SISTEMA TRAMVIARIO DI FIRENZE

LINEA 3 (II lotto) - Tratta Libertà - Rovezzano

Addendum Relazione Paesaggistica

COMM	MESSA	FASE	COMPARTO	DOCUMENTO	REV	SCALA	NOME FILE			
FL	322	PD	RPA	RL-002	0B	-	FL322-PD-RPA-RL002-0C.pdf			
REV	DA	ATA		DESCRIZIONE			REDATTO	VERIFICATO	APPROVATO	
0A	Lugli	o 2024		Prima Emissione			L.Vallerini	Fulci	S. Caminiti	
0B	Dicemb	ore 2024	Aggiornamento per verifica di progetto RC03			L.Vallerini	Fulci	S. Caminiti		
0C	Marzo	0 2025	Aggiornamento per verifica di progetto RC06			L.Vallerini	Fulci	S. Caminiti

Figura 5. Stato comparativo PD 2023 e PD 2024-Viale Don Minzoni

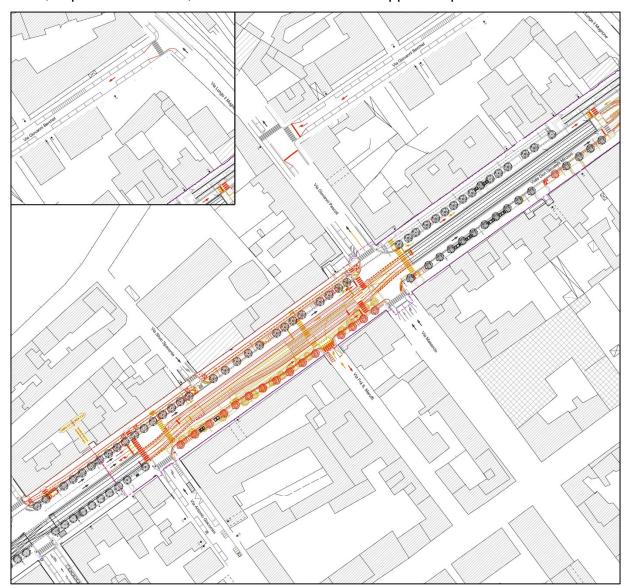
Il parere SABAP, al fine di ridurre al minimo gli abbattimenti delle alberature presenti sul lato sud in angolo con Via Masaccio, relativamente al sottoattraversamento "Le Cure" pur optando per una soluzione che prevede il sottoattraversamento con rampa a binario unico, ritiene sulla base

di altri interessi pubblici prevalenti, tra i quali quello trasportistico così come indicato dal COMFI, di approvare la soluzione di progetto a doppio binario. Questo comporta che da inizio tracciato fino all'intersezione con via Masaccio la sede tranviaria, originariamente posizionata sul lato est, sia spostata al centro della carreggiata consentendone l'allineamento con l'asse del sottopasso presente nel tratto terminale di via Don Minzoni. Le due corsie veicolari sono posizionate ai due lati della sede tramviaria. In questo tratto in corrispondenza di via Maruffi è posizionata la fermata Masaccio, la prima della linea, con banchina centrale e doppia rampa di accesso.

Lo spostamento dell'asse della tramvia da lato sud-est a centro carreggiata, permette di semplificare l'incrocio Masaccio – Don Minzoni come da Conferenza di Servizi e la doppia corsia

in direzione Cure prima su una carreggiata a nord ovest della sede, viene divisa su due corsie che scorrono su entrambi i lati. Modificata solo leggermente sistemazione urbana nei pressi dell'istituto scolastico (variazione posizione arredi di sistemazioni urbane).

Lo spostamento dell'asse tramviario comporta un aumento degli alberi abbattuti e sostituiti. Mentre sul lato ovest non vi sono abbattimenti, sul lato est del viale non sarà possibile mantenere le alberature esistenti, che saranno abbattute e sostituite con nuove in una nuova posizione a pochi metri. Per prevedere gli abbattimenti del solo filare est, la rampa di discesa è stata leggermente disassata verso ovest, per consentire il mantenimento di una distanza delle strutture ipogee, di circa 4.00m dal fusto degli alberi lato Mugnone.

Figura 7. Le n.8 alberature in area di Fermata Masaccio in Viale Don Minzoni

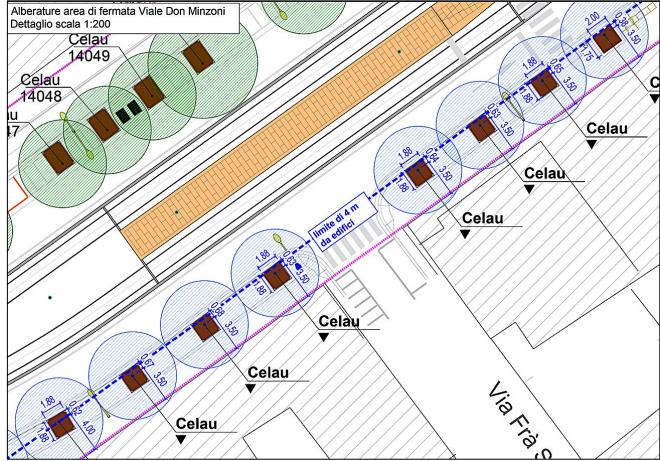
- in luogo degli esemplari arborei abbattuti, vengano messi a dimora **alberature a pronto effetto** con crescita veloce e con un diametro non inferiore a 25/30 cm;

Con la previsione degli abbattimenti è stato possibile ottenere la carreggiata in direzione Cure affiancata da parcheggi di 2.50m sul lato est con lo stesso schema del lato ovest, in linea, inframezzati tra le nuove alberature. Il nuovo filare ad est-destro, realizzato con alberature dello stesso tipo di quelle abbattute ovvero bagolari, è posizionato ad una distanza minima dagli edifici di 4,00 m. nei tratti prima e dopo la Fermata Masaccio, mentre in corrispondenza della medesima le n. 8 alberature di nuovo impianto sono ad una distanza inferiore a 4.00 m dagli edifici (vedi Figure 16 e 17). D'altronde, su viale Don Minzoni è stata spostata la fermata in posizione centrale al viale e permane l'abbattimento delle alberature lato destro-lato est e il successivo reimpianto; per cui, dal momento che la tramvia è stata messa al centro con due corsie di marcia per auto ai lati, si riduce lo spazio disponibile a destra-lato est con aiuole per gli alberi di dimensioni ridotte 2x2 m. rispetto a quelle posizionate verso il sottopasso.

Per i n. 8 alberi di bagolaro posti a fronte della Fermata Masaccio, posizionati al centro di aiuole di 2x2 m e che attualmente distano dagli edifici tra i 3,05 ed i 3,58 m. sarà possibile piantarli a

0,50 m dal cordolo in corten verso la strada raggiungendo una distanza che può andare da i 3,55 m ad i 4,08 m di distanza dagli edifici.

In fase di esecuzione, dato che le alberature a pronto effetto avranno una circonferenza di 25-30 cm e quindi un diametro di circa 10 cm con altezza circa 4-5,00 m e con una "zolla" di radici piuttosto consistente (circa 1-1,50 m di circonferenza), sarà necessario procedere in prima istanza con l'esecuzione della buca di impianto e l'impianto dell'albero stesso, per poi procedere con la realizzazione del cordolo in corten e poi della zanella stradale. Questo proprio per la ridotta dimensione dell'aiuola e la mancanza effettiva di spazio in questo punto della linea.

Figura 17. Il nuovo Parcheggio Rondinella

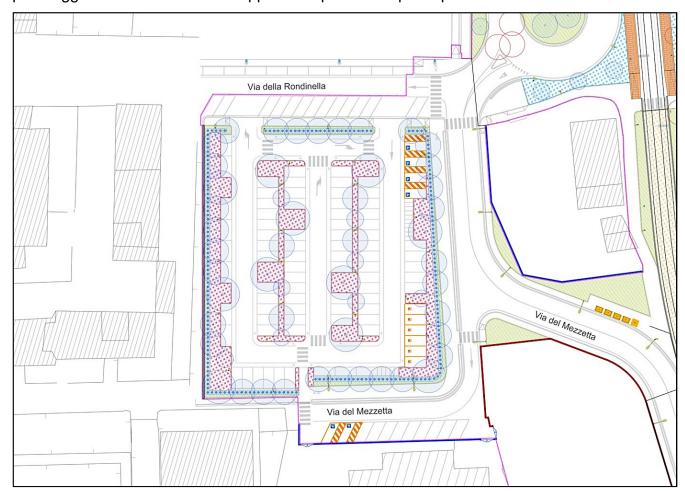
Le principali modifiche in questo tratto riguardano alcune prescrizioni del Comune di Firenze Viabilità e Mobilità durante CDS ed altre prescrizioni di RTI, TERNA, SABAP, ecc. relative a:

- in via del Gignoro la sostituzione dell'incrocio con una rotatoria semaforizzata con conseguente modifica della sistemazione urbana e un generale riassetto delle opere a verde.
- l'inserimento nell'attuale versione del progetto di un parcheggio con ingresso da via Rondinella;
- l'inserimento di una nuova pista ciclabile tra via Loggetta e via Rondinella a sud della sede del tram, lato ferrovia;
- 4. l'inserimento di una **predisposizione per la realizzazione di un futuro sottopasso** oggetto di un altro appalto che prevede il prolungamento del viadotto del Varlungo, e il

Per quanto concerne il **nuovo parcheggio Rondinella**, questo si inserisce in un'area attualmente inedificata compresa tra la Chiesa di Santa Caterina da Siena a Coverciano a sud, un condominio a ovest, via della Rondinella a Nord e la nuova viabilità ad est. Il parcheggio avrà accesso e uscita su via della Rondinella, che nel tratto sarà a senso unico verso via Pino Rajna, prevede 87 nuovi posti auto di cui 4 riservati ai disabili, e 6 riservati ai veicoli elettrici, oltre 15 posti moto.

L'intero parcheggio è circondato da una fascia verde con ampiezza variabile che permette l'inserimento di alberature sull'intero perimetro, e due fasce alberate al centro in corrispondenza di parcheggi a pettine contrapposti. Le alberature sono poi inserite ad intervalli irregolari con sottrazione di alcuni posti auto al fine di favorire un ombreggiamento diffuso. In tale ottica si sono scelte alberature con dimensioni e portamenti variegati per mitigarne l'impatto paesaggistico Per un maggiore dettaglio sulle opere a verde si rimanda alla relazione dedicata.

La scelta della pavimentazione stradale, è stata fatta utilizzando per i corselli di manovra cemento architettonico, mentre per gli stalli di sosta al fine di aumentare la permeabilità si è

utilizzato una pavimentazione in autobloccanti, saturati con inerti. Sono previsti n.55 nuovi alberi, tra carpini, aceri, platani e mori, oltre ad una siepe di alloro di 206 ml che delimita i lati del parcheggio e numerose aree a tappezzanti per 600 mq. complessivi.

Figura 21. Parcheggio scambiatore di Rovezzano-Sezione e particolari

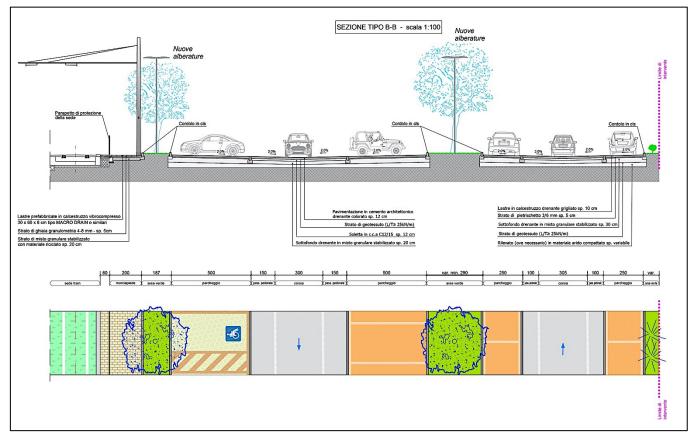
- relativamente al **nuovo parcheggio scambiatore da realizzarsi in prossimità del capolinea di Rovezzano**, al fine di una migliore integrazione nel contesto paesaggistico di riferimento, gli stalli e i corselli di manovra dovranno essere pavimentati con calcestruzzo

architettonico drenante e pigmentato, prevedendo lievi variazioni tonali nella cromia delle superfici. Per ciò che concerne la messa a dimora della vegetazione, le alberature e le siepi miste informali soggette a variazioni stagionali, dovranno essere incrementate lungo la fascia perimetrale lato ferrovia;

Per quanto concerne le pavimentazioni il progetto tiene conto delle indicazioni riportate nel parere della SABAP che indica che "relativamente al nuovo parcheggio scambiatore da realizzarsi in prossimità del capolinea di Rovezzano, al fine di una migliore integrazione nel contesto paesaggistico di riferimento, gli stalli e i corselli di manovra dovranno essere pavimentati con calcestruzzo architettonico drenante e pigmentato" (parere SABAP Cds febbraio 2024 e luglio 2024).

Come da tav. FL322-PD-PAS-PL001-0C PARCHEGGIO SCAMBIATORE ELABORATI PLANIMETRICI E DETTAGLI Planimetria di progetto, le pavimentazioni sono:

- Aree di sosta: pavimentazione in lastre di calcestruzzo drenante grigliato
- Sede stradale : pavimentazione in cemento architettonico drenante colorato (ghiaia a vista) con cls C28/35, compreso giunti Sp. 12 cm
- Marciapiedi: pavimentazione in conglomerato bituminoso
- Marciapiedi: pavimentazione in lastre di cls vibrocompresso rettangolari sp. 8 cm (tipo MACRO DRAIN o similare)

Per i particolari e le sezioni vedi Tav. FL322-PD-PAS-SZ001-0C PARCHEGGIO SCAMBIATORE ELABORATI PLANIMETRICI E DETTAGLI Sezioni trasversali, longitudinale e particolari costruttivi.

Figura 22. Area del deposito in configurazione finale

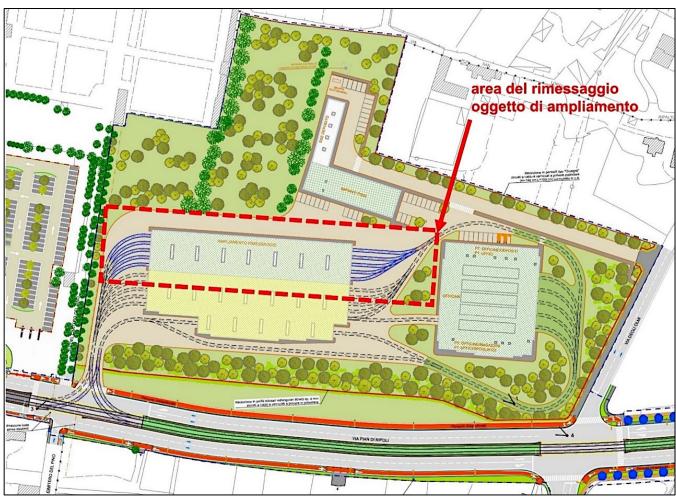
- relativamente all'ampliamento del deposito di Bagno a Ripoli vanga presa in considerazione, a seguito delle integrazioni richieste per le vie brevi, la soluzione alternativa pervenuta in data 25/03/2024 con nota Prot. n. 103323 del 25/03/2024, agli atti Prot. n. 7718 del 25/03/2024, indicata come "Opzione 9 Allineato, copertura inclinata, pannelli fotovoltaici vetrovetro" che preveda l'inserimento di pannelli vetro-vetro non riflettenti in soluzione continua la cui colorazione dovrà essere concordata preventivamente con la Scrivente in fase esecutiva sulla base di specifiche campionature. Si richiede inoltre di incrementare nella fase esecutiva le alberature e siepi miste in corrispondenza di Via Pian di Ripoli oltre a quelle già autorizzate per la Linea 3.2.1;

Il futuro ampliamento del rimessaggio, necessario per ospitare anche i veicoli aggiuntivi della linea per Rovezzano, era già previsto e nel progetto erano state inserite delle predisposizioni sui binari per consentire l'ampliamento senza interrompere le funzionalità del deposito durante le lavorazioni di ampliamento.

Il nuovo edificio sarà simile, nelle dimensioni e nelle fattezze all'edificio rimessaggio di cui rappresenta l'ampliamento.

La copertura dell'ampliamento differirà, però, da quella già prevista per il fabbricato adiacente di cui rappresenta l'ampliamento. Infatti, per l'ampliamento a seguito di una condivisione di proposte con la SABAP è stato scelto l'inserimento di una copertura con pannelli fotovoltaici vetro-vetro leggermente inclinati. La scelta consentirà la generazione di energia elettrica, e il contemporaneo utilizzo di illuminazione naturale durante il giorno. Conseguentemente, nell'attuale revisione del progetto, non vi sono previsioni di copertura a verde.
